con la presente si inviano le Osservazioni contro il Progetto di un impianto eolico codice procedura ID_VIP/ID_MATTIM: 1269 denominato "Pitigliano" ubicato nei comuni di Pitigliano (GR) e Sorano (GR) costituito da 20 (venti) aerogeneratori di potenza nominale 7,0 MW per un totale di 140,0 MW con relative opere connesse ed infrastrutture indispensabili.

ID: Codice procedura (ID_VIP/ID_MATTM): 12691

“Progetto di un impianto eolico denominato "Pitigliano" ubicato nei comuni di Pitigliano (GR) e Sorano (GR) costituito da 20 (venti) aerogeneratori di potenza nominale 7,0 MW per un totale di 140,0 MW con relative opere connesse ed infrastrutture indispensabili”

Immagine 1. Vincoli ex art. 136 del CBC dal PIT della Regione Toscana e zona approssimativa dove è progettato l'impianto industriale.

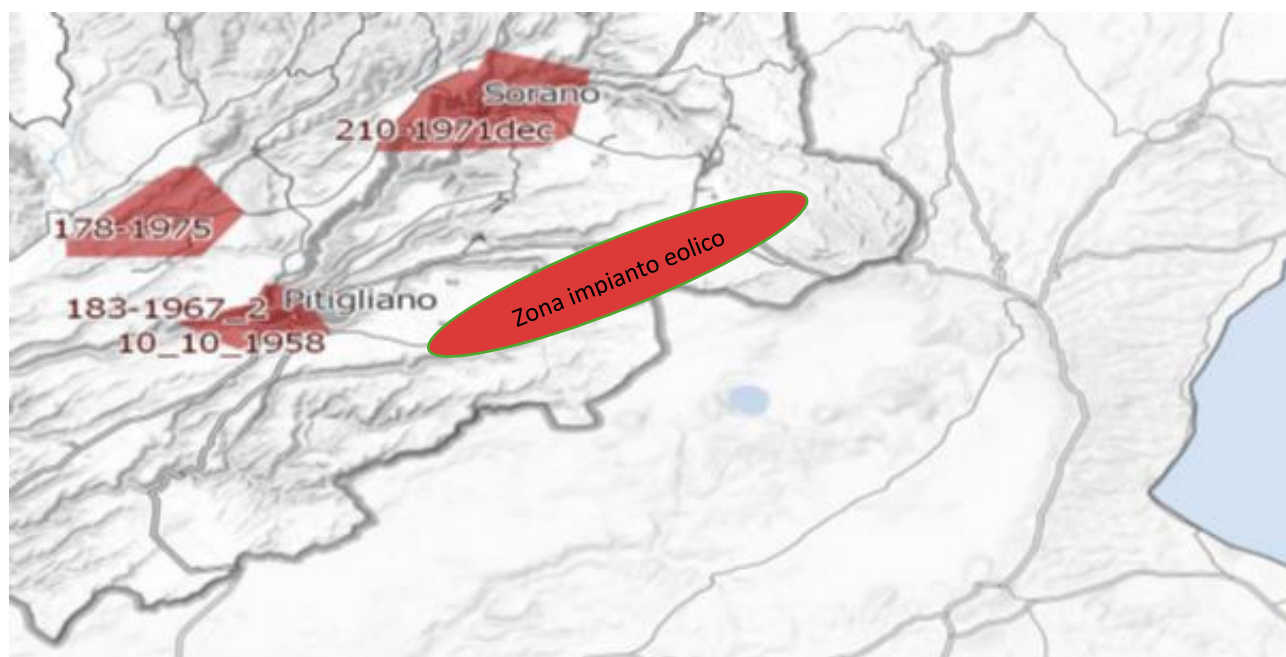
Al contrario si evidenzia che l'impianto eolico industriale citato non solo ricadrebbe con tutti e 20 gli aerogeneratori all'interno delle fasce di rispetto di 3 km di due vincoli paesaggistici di notevole interesse pubblico esistenti nella Regione Lazio e con una parte di essi nel vincolo paesaggistico del Centro abitato di Sorano (GR) quindi in aree non idonee all'installazione di impianti di energia rinnovabile. Addirittura, alcuni aerogeneratori sarebbero ubicati a poche centinaia di metri dai perimetri dei due vincoli paesaggistici laziali ex art 136 del CBC.

Inoltre, come sostiene la Proponente parte dell'impianto si verrebbe a trovare a 3,5 km dal centro abitato di Sorano. Infatti, tre degli aerogeneratori WTG 08, 09, 10 sono addirittura all'interno delle fasce di rispetto dei 3 km del suo vincolo paesaggistico di notevole interesse pubblico ex art 136 del CBC. Si evidenzia che così si crea

un'ulteriore incompatibilità con la tutela del Paesaggio.

Immagine 3. Cumulo di una parte di impianti eolici, fotovoltaici e geotermici industriali in progettazione ed esistenti intorno all’eolico industriale “Pitigliano”.

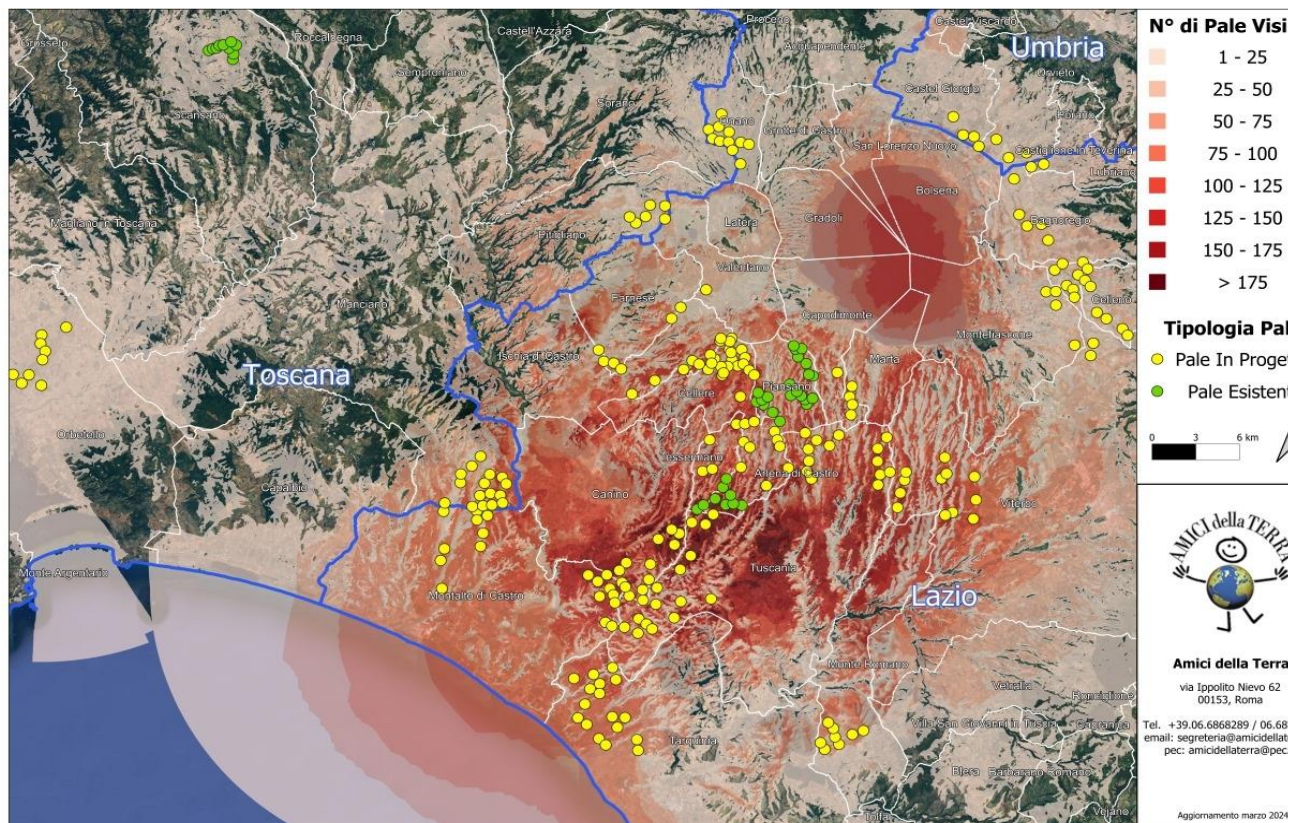
Beni Culturali “*Ambito paesaggistico, geologico e geomorfologico dell’orlo della caldera di Latera ...*” Non vengono nemmeno citati gli impianti eolici in progetto al MASE, il “Rempillo” (6 aerogeneratori) e un altro in verifica amministrativa di 14 aerogeneratori e 72, 6 MW. Ad oggi nei territori di Pitigliano, Sorano e in quello limitrofo potenzialmente potrebbero essere insediati 40 aerogeneratori alti 200 metri e larghi 170. Ma la proponente non cita neanche altri impianti che creerebbero il cumulo e quindi maggiore impatto. Infatti, sul territorio della “Città del Tufo” (Sorano e Pitigliano) impatterebbero anche l’impianto eolico “Montarzo” di Onano con 13 aerogeneratori con le dimensioni ricordate, l’altro eolico industriale nel territorio di Valentano con sette aerogeneratori (stesse dimensioni), gli impianti di Farnese con un minieolico di 3 Torri alte 60 metri già installate in località Poggio del Crognolo e l’impianto eolico industriale “Vallerosa” (7 aerogeneratori alti 200 metri e larghi 158 metri) in procedura VIA presso la Regione Lazio. Inoltre, altri impianti del minieolico già presenti a Valentano, Cellere e Piansano e due progetti eolici industriali con le stesse dimensioni (200 m x 170 m) nel Comune di Ischia di Castro. La valutazione del cumulo non prende neanche in considerazione gli impianti industriali di fotovoltaico e agrivoltaico in progetto a Farnese, Valentano, Ischia di Castro, Cellere. L’impianto geotermico in procedura Via al MASE, progettato nella Caldera di Latera. Quindi è stata effettuata una valutazione del potenziale impatto cumulativo non veritiera a dispetto di quanto affermato dalla proponente che sostiene di aver preso in considerazione uno spazio di 10 km intorno al suo impianto per gli impatti che si creerebbero.

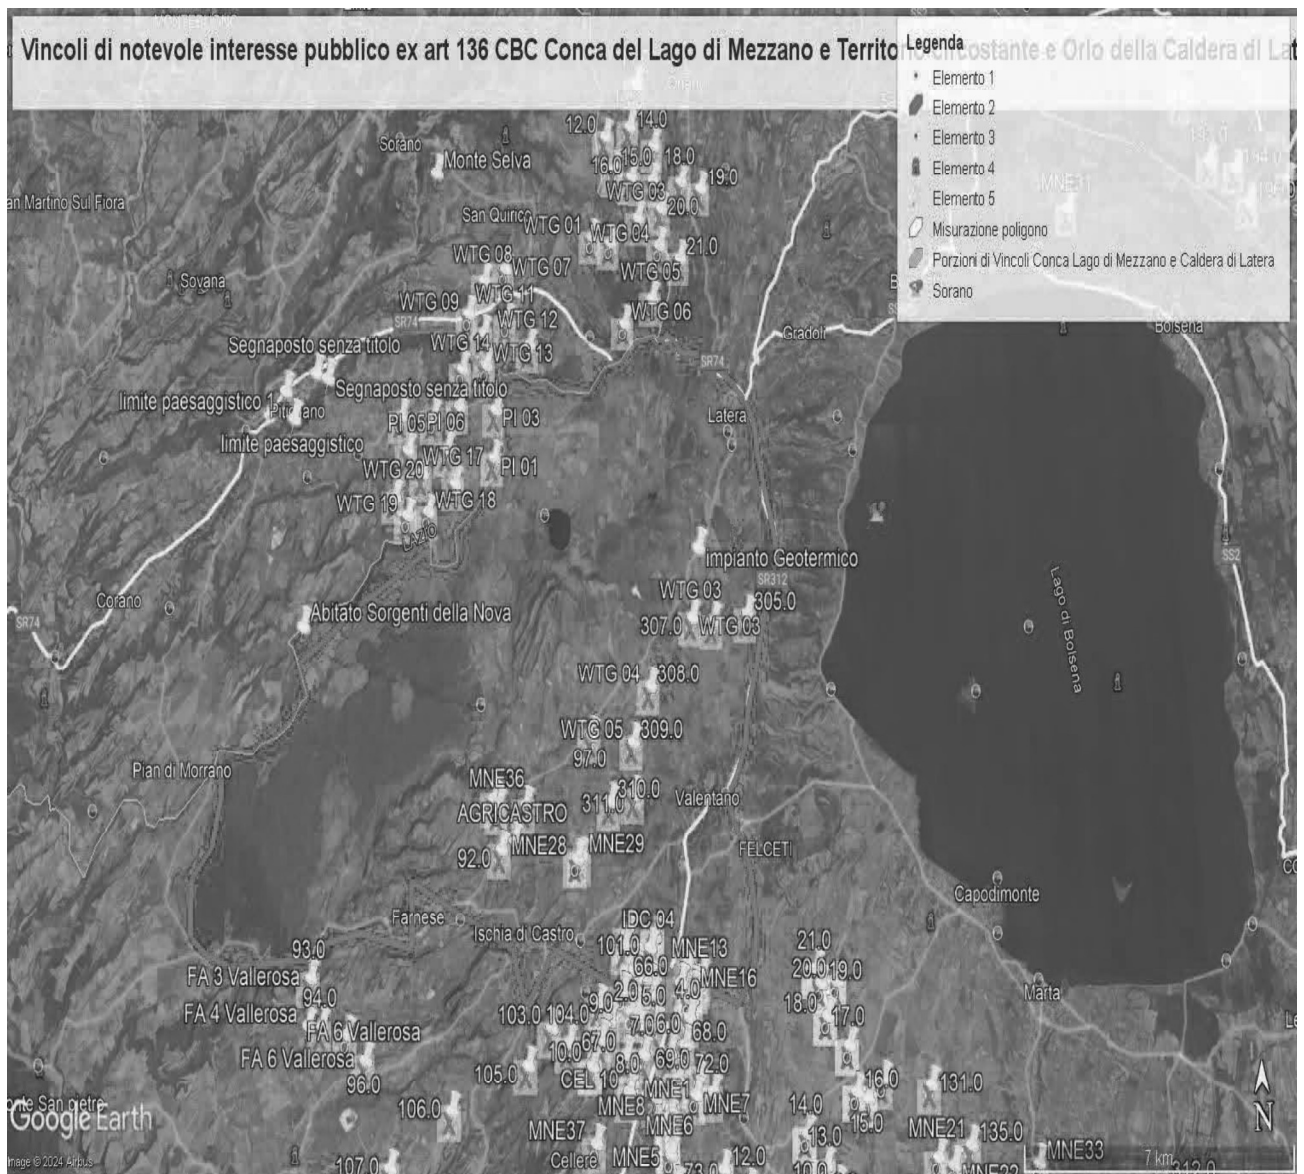
ma nelle sue immediate vicinanze (a soli 100 metri i primi due aerogeneratori) oltre ad impattare sul territorio e sulle economie di cinque Comuni del Lazio (Farnese, Onano, Latera, Valentano, Grotte di Castro e Gradoli) si trova nelle fasce di rispetto dei Beni di notevole interesse pubblico come si è evidenziate nelle Osservazioni precedenti e crea degli impatti negativi anche sui beni naturalistici come verrà dettagliato nell'Osservazione relativa alla Vinca. Inoltre, andrebbe a sommarsi al già enorme cumulo di impianti eolici e fotovoltaici e geotermici che creano una elevata criticità ambientale nella provincia di Viterbo e interferiscono anche con il territorio toscano come si può vedere dalle varie immagini dell'Allegato n. 1.

IMMAGINE n. 2 Impianto eolico industriale “Pitigliano” e distanze aerogeneratori dai Vincoli della Conca del Lago di Mezzano...

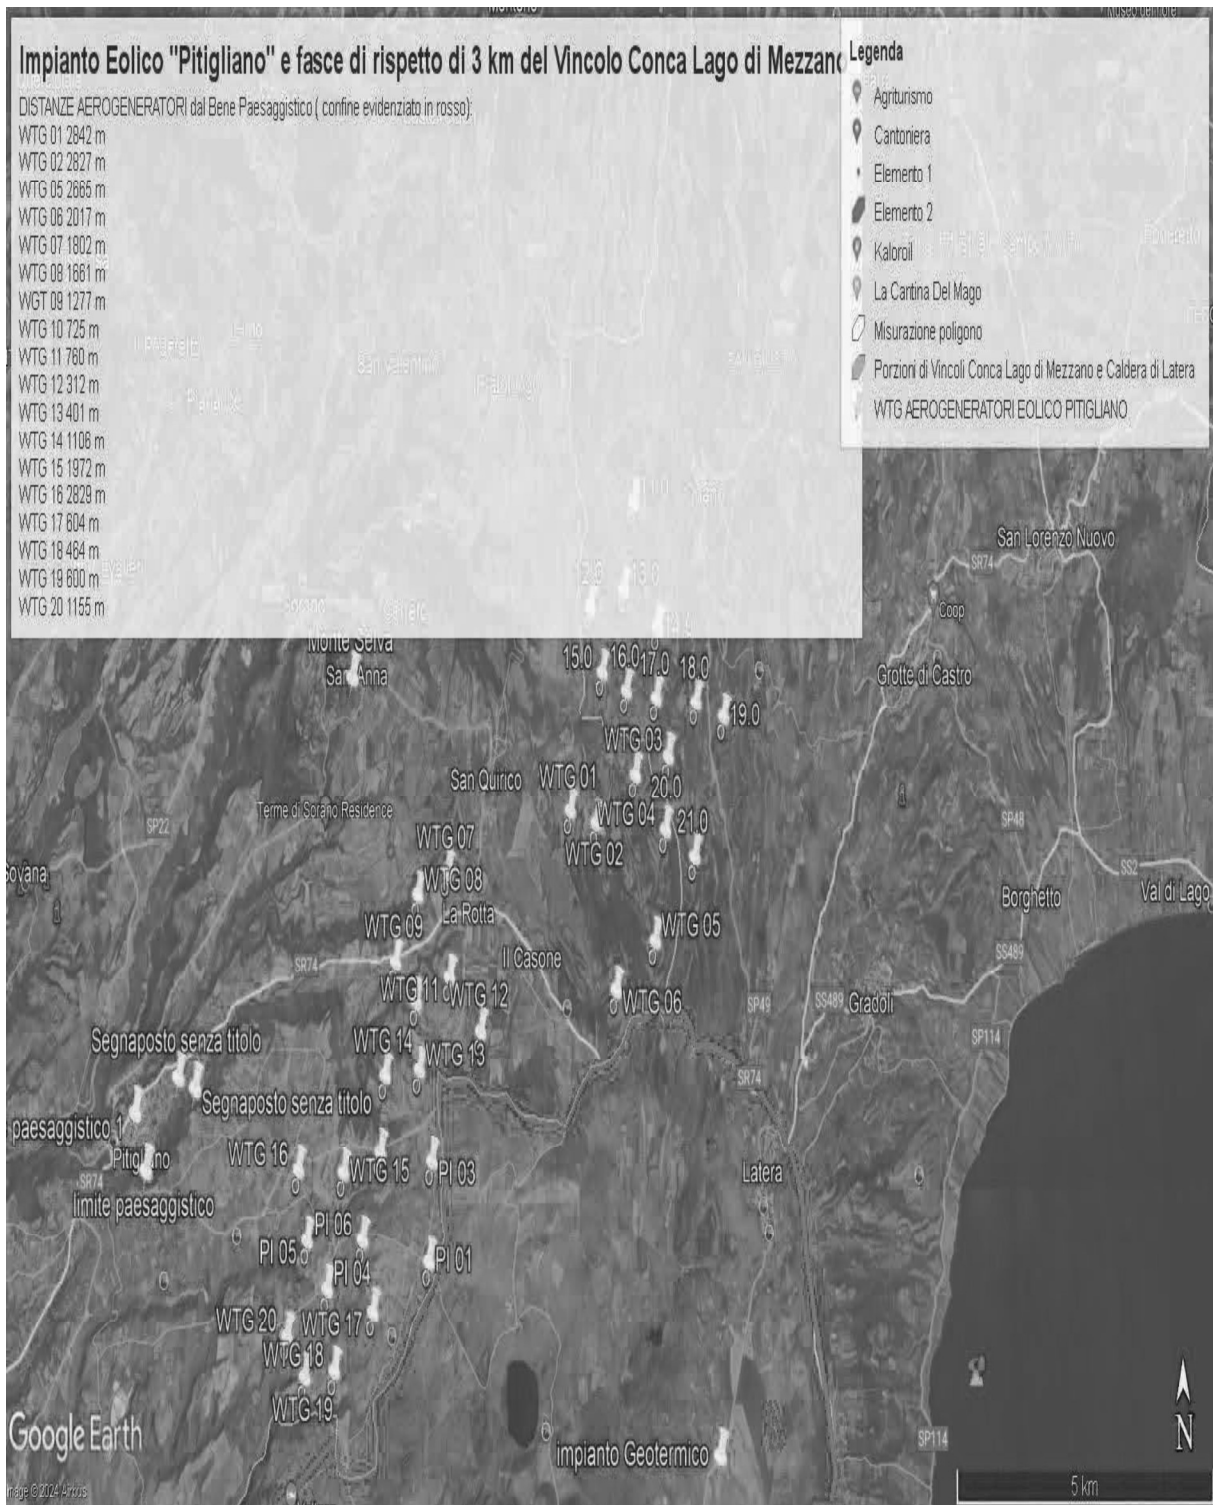
Come è illustrato nell'immagine si ribadisce che l'impianto industriale "Pitigliano" ricade completamente all'interno delle fasce di rispetto dei due vincoli di notevole

interesse pubblico e lambisce quelle di un terzo vincolo e quindi come affermato dal Consiglio di Stato nelle sentenze citate, l'impianto è insediato in area non idonea ai sensi dell'art. 20 comma 8 lettera c quater del D.Lgs. n. 199/2021 e ss.mm.ii al contrario di quanto sostiene la proponente.

IMMAGINE n. 3 Impianto eolico industriale "Pitigliano" e distanze aerogeneratori dai Vincolo "Orlo della Caldera di Latera.

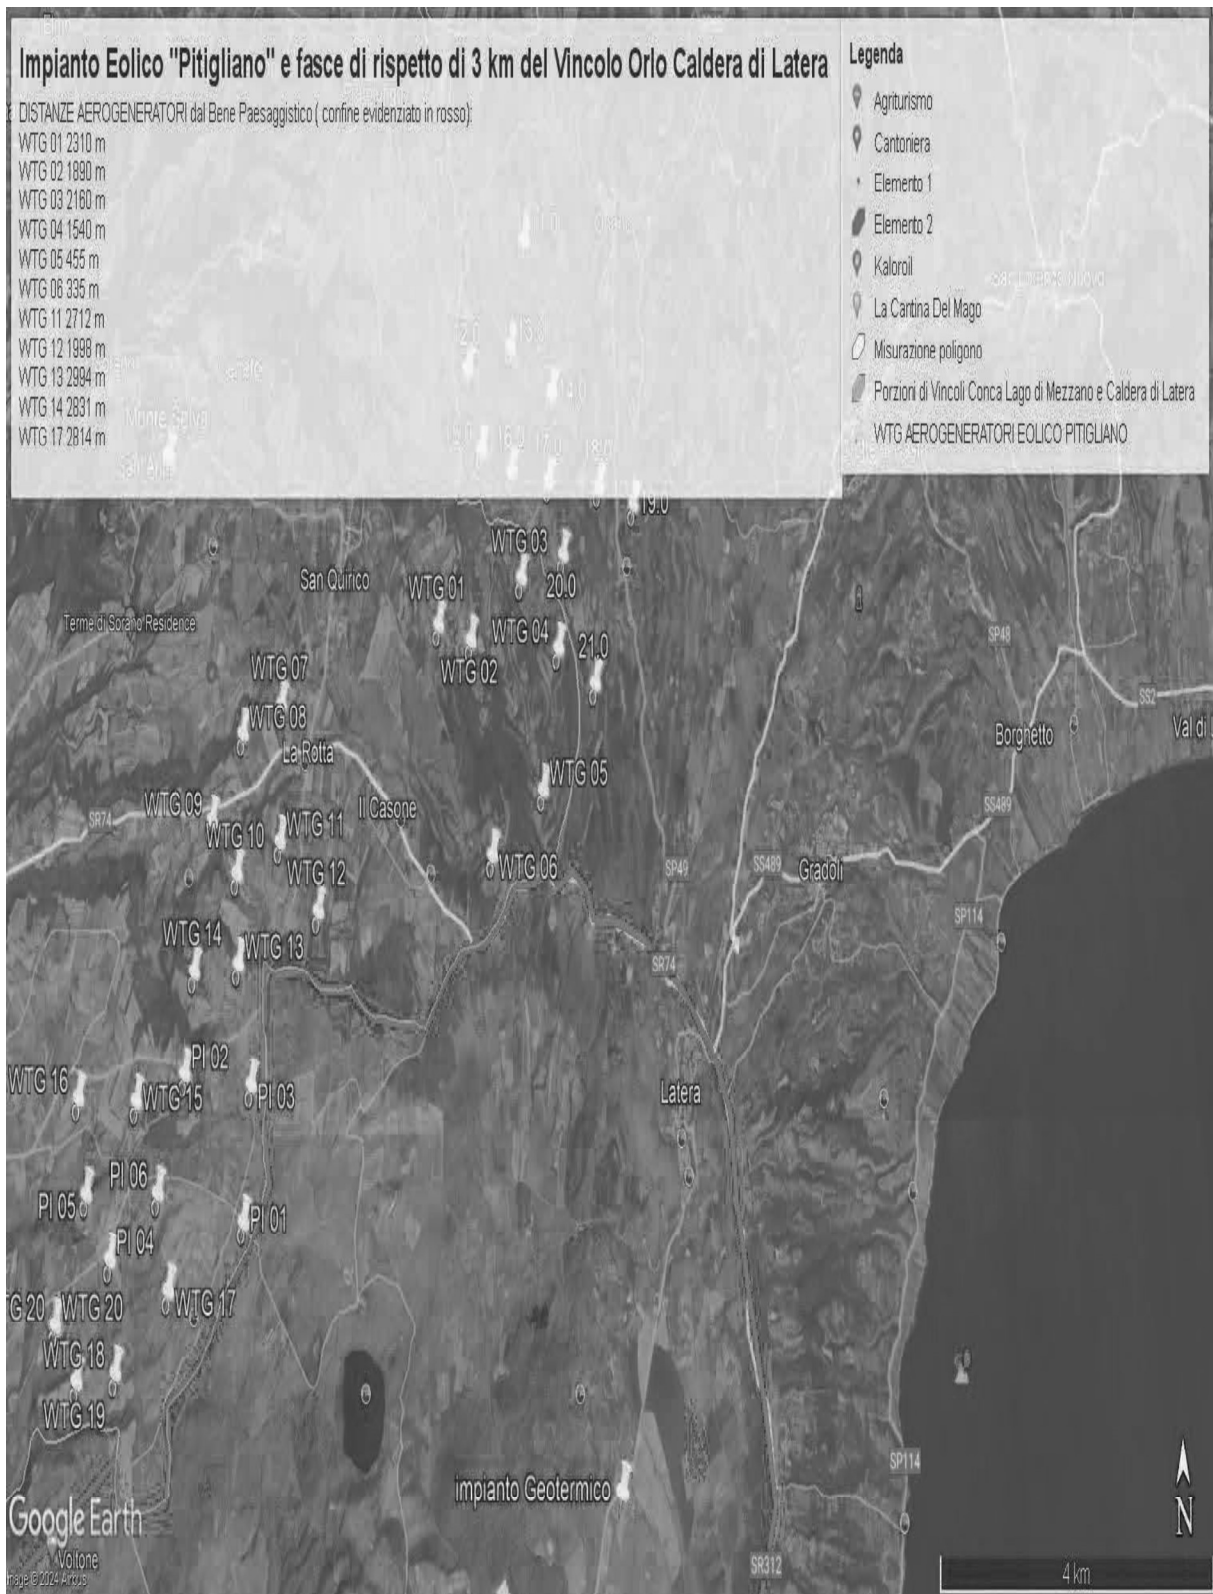
Concludendo, si evidenzia ancora che la proponente non effettuando la procedura prevista dalla Parte III delle Linee Guida nazionali ha ignorato un vincolo paesaggistico di notevole interesse pubblico istituito con un provvedimento del Segretariato regionale del Ministero della Cultura per il Lazio che ha emanato il Decreto di dichiarazione di notevole interesse pubblico n. 22 del 15.02.2024 ai sensi e per gli effetti dell'art. 136, co. 1, lett. c) e d) del decreto legislativo 22 gennaio 2004, n. 42, "Ambito paesaggistico, geologico e geomorfologico dell'orlo della caldera di

Latera e delle sue pendici interessate dai centri eruttivi periferici" nei comuni di CELLERE, FARNESE, ISCHIA DI CASTRO, LATERA, PIANSANO.

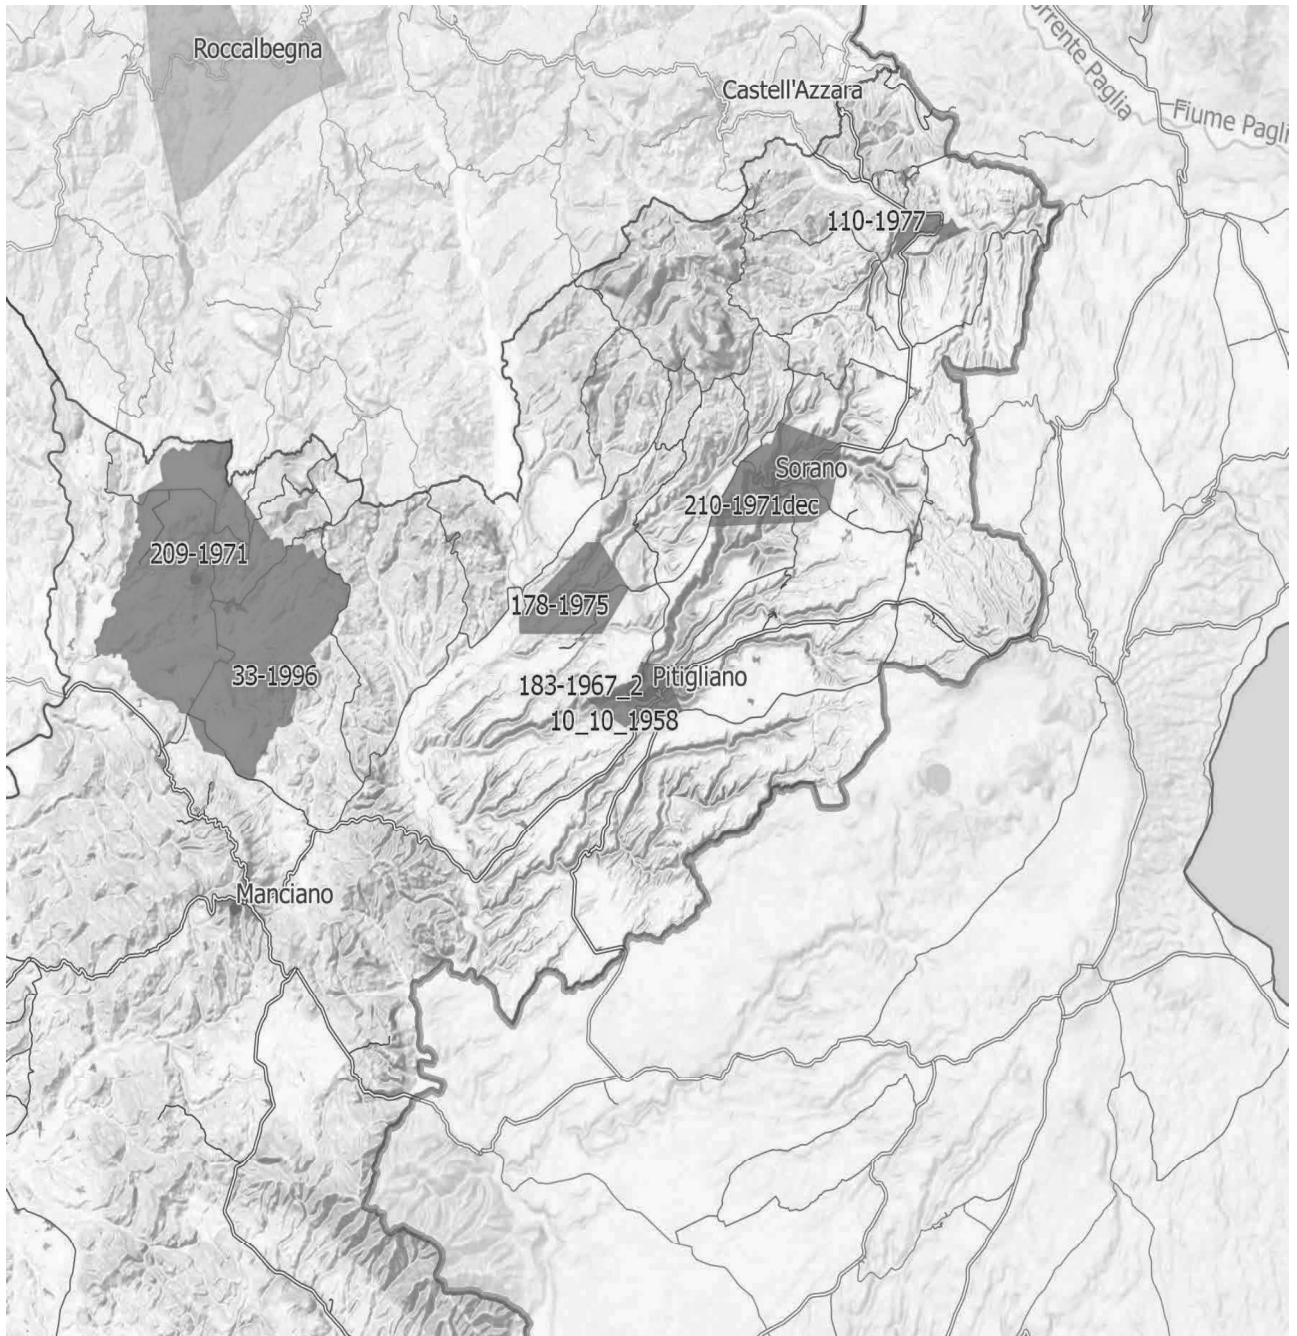
IMMAGINE n. 4 Si evidenzia che i tre aerogeneratori WTG 07, WTG 08 e WTG 09 impattano con il vincolo paesaggistico di notevole interesse pubblico del Centro Storico di Sorano. Il WTG 07 si troverebbe a 2828 m, WTG 08 2504 e WTG 09 2990. Il cavidotto dell'impianto invece impatta in buona parte del Vincolo paesaggistico ex art. 136 del CBC del Centro Storico di Pitigliano.
